**LICITAÇÃO PELO RCE N° 61/2019**

**PROCESSO SEI N° 00462/2019**

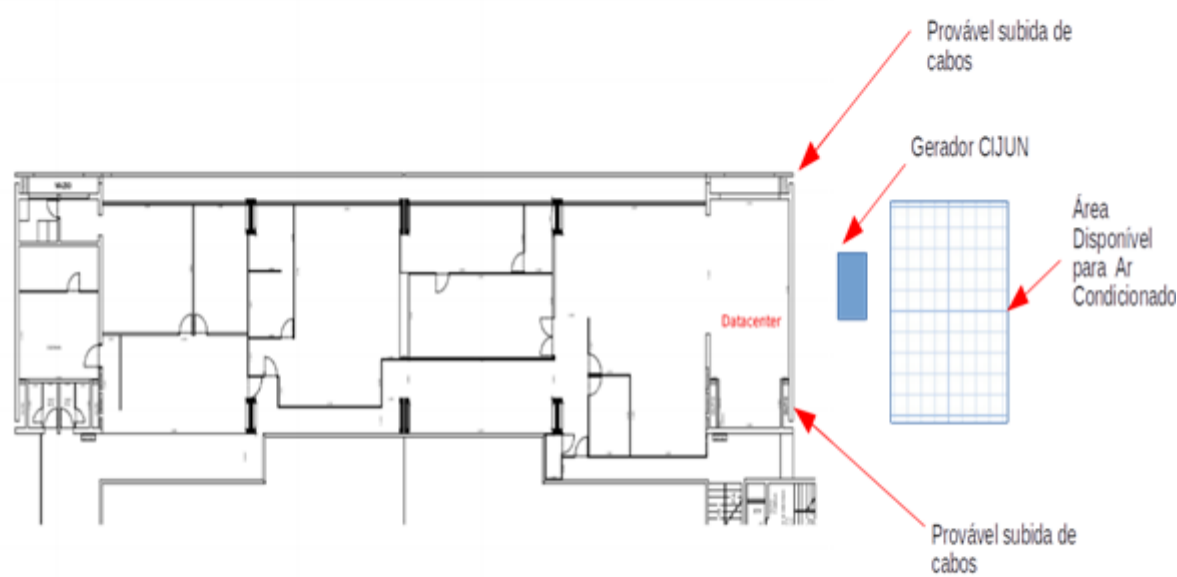
**4ª pergunta: Onde está localizado a área destinada a instalação das condensadoras das máquinas de ar condicionado?**

**Resposta à 4ª pergunta:** A área destinada a instalação das condensadoras está localizada na parte externa do prédio. Para melhor compreensão segue abaixo diagrama simplificado. Recomendamos realizar a visita técnica prevista no item 3.9 e subitens do Edital.
